改善箇所説明図 ①

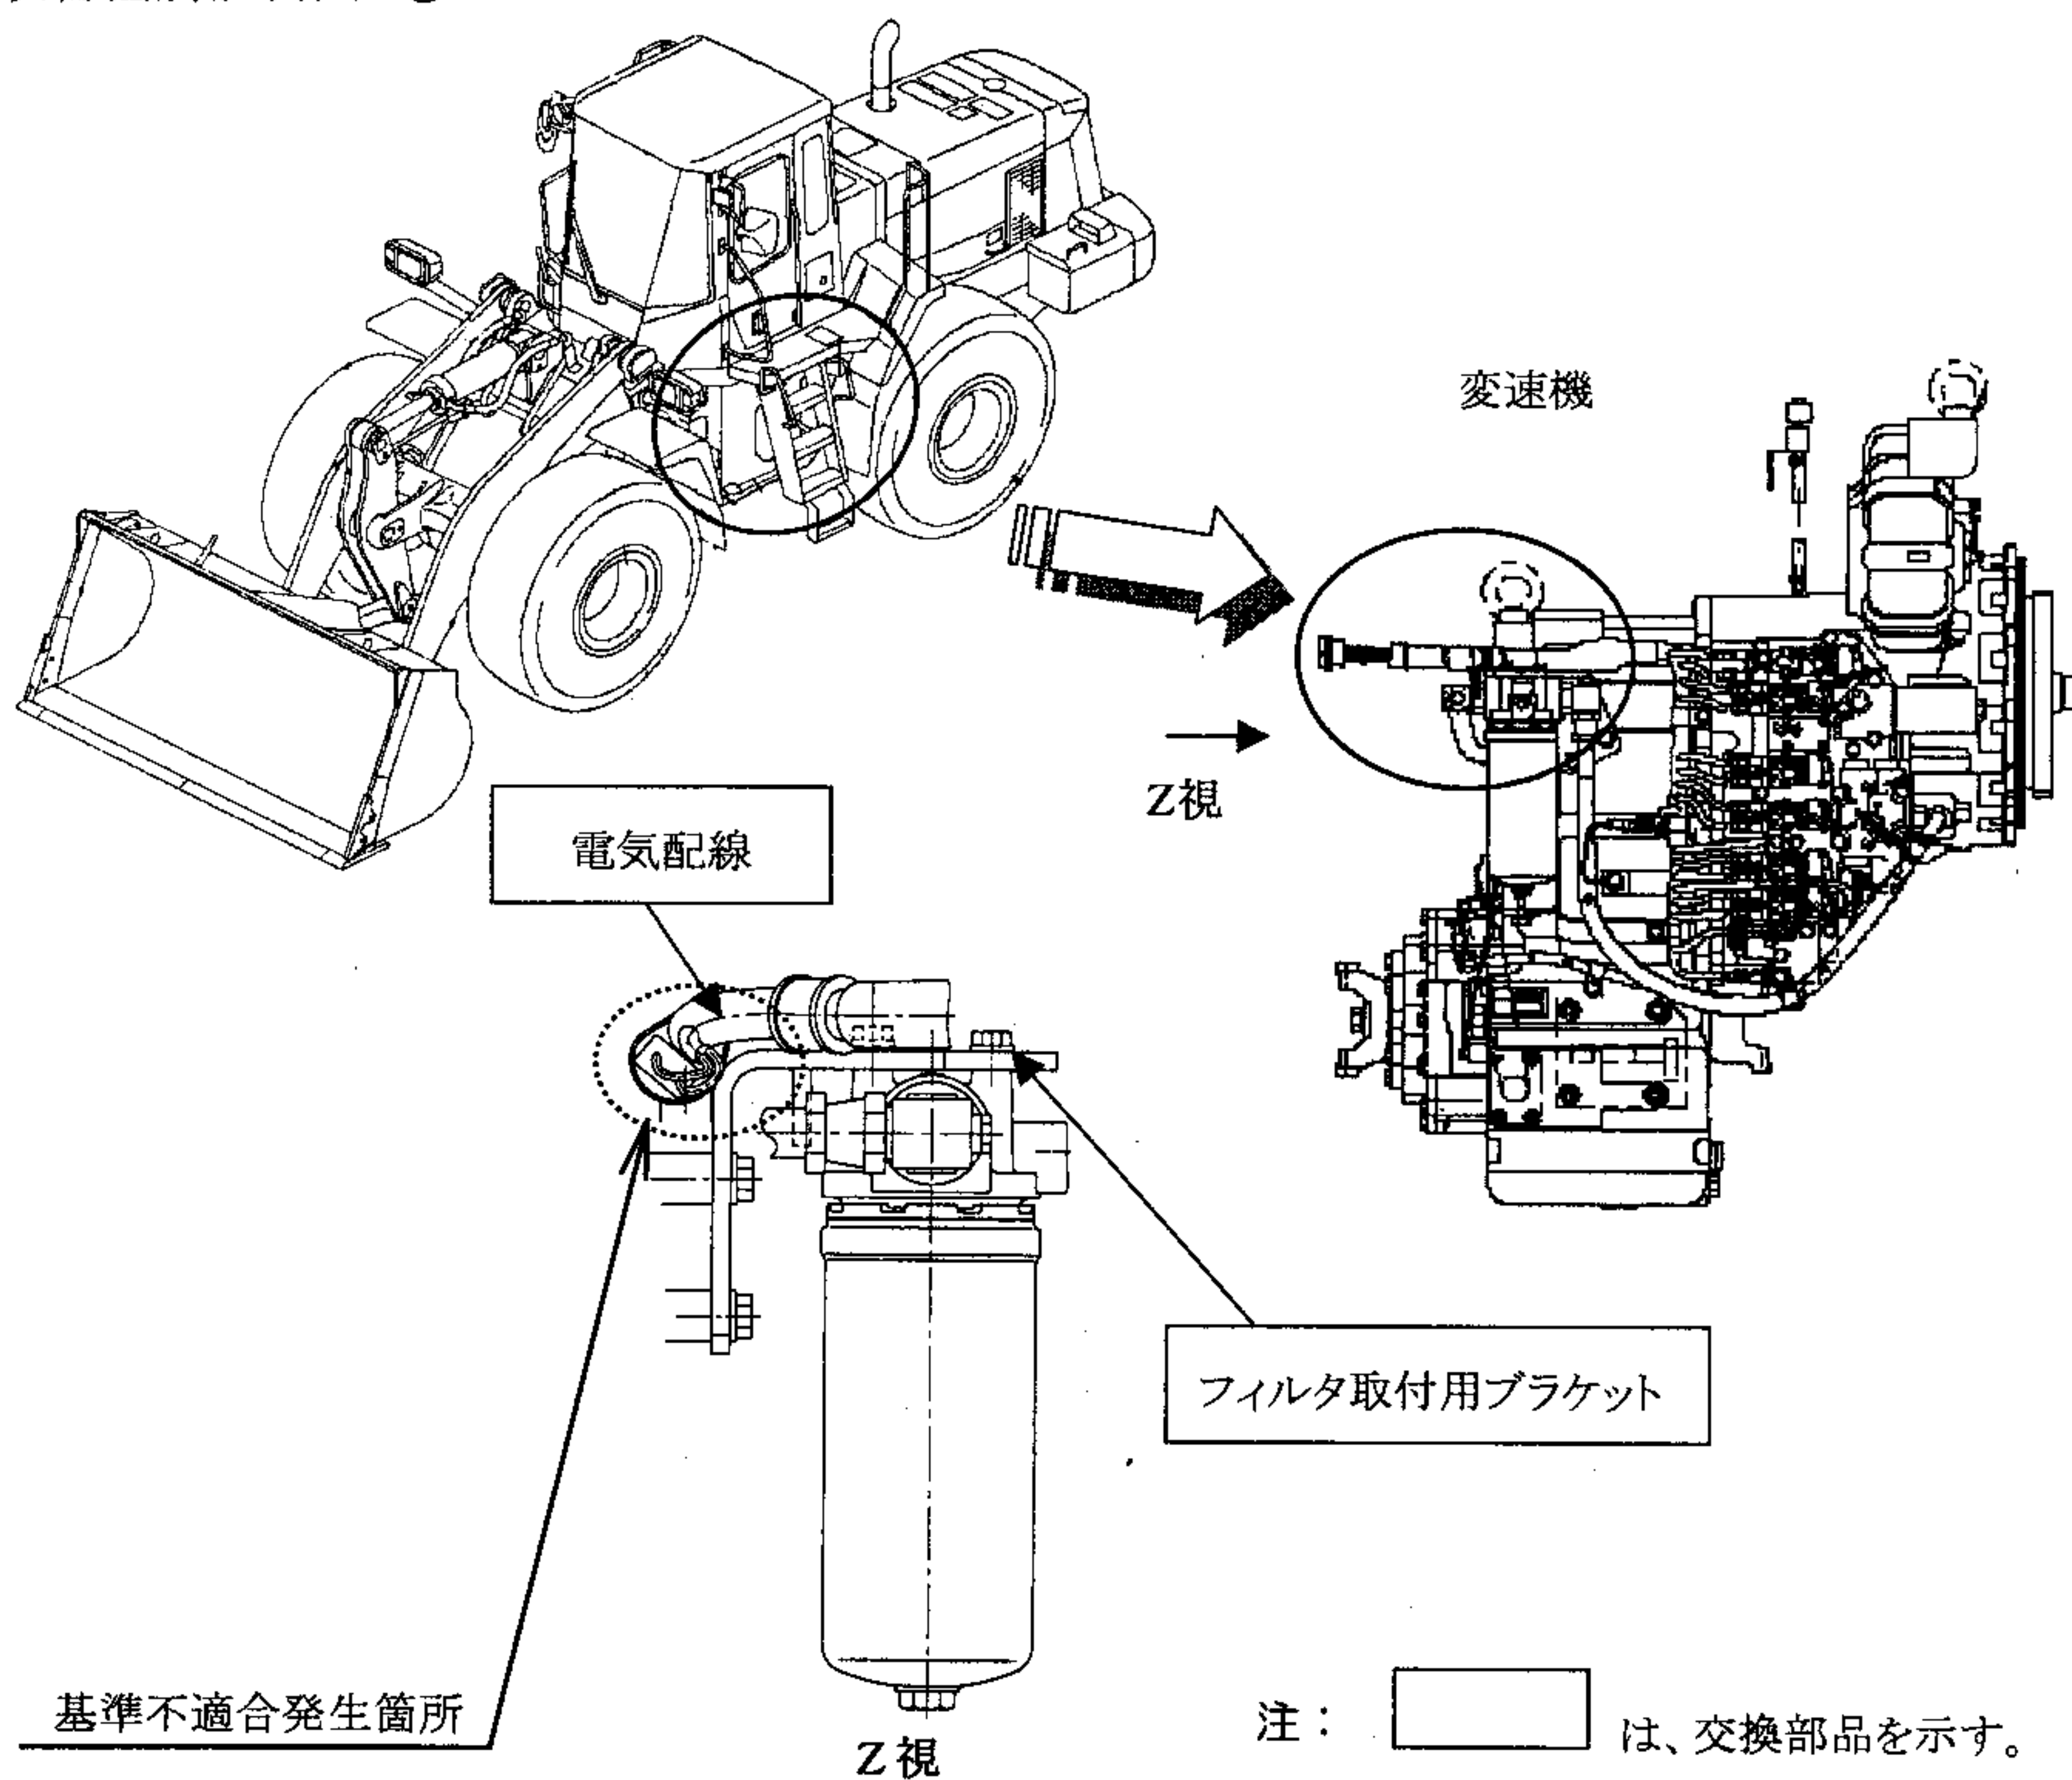
駐車ブレーキソレノイドバルブ用電気配線の保護及び固定方法が不適切なため、走行中の振動等により当該電気配線が、フィルタ取付用ブラケットと干渉し、電気配線が損傷し、短絡するものがある。そのため最悪の場合、走行中に駐車ブレーキが作動するおそれがある。

改善措置の内容： 全車両、電気配線を点検し、損傷しているものは新品と交換する。
全車両、対策品のフィルタ取付用ブラケットに交換し、コネクタをフィルタ取付用ブラケットに固定する。

識別： 変速機用電気配線の黄色テーピング(場所:下図参照)で識別する。
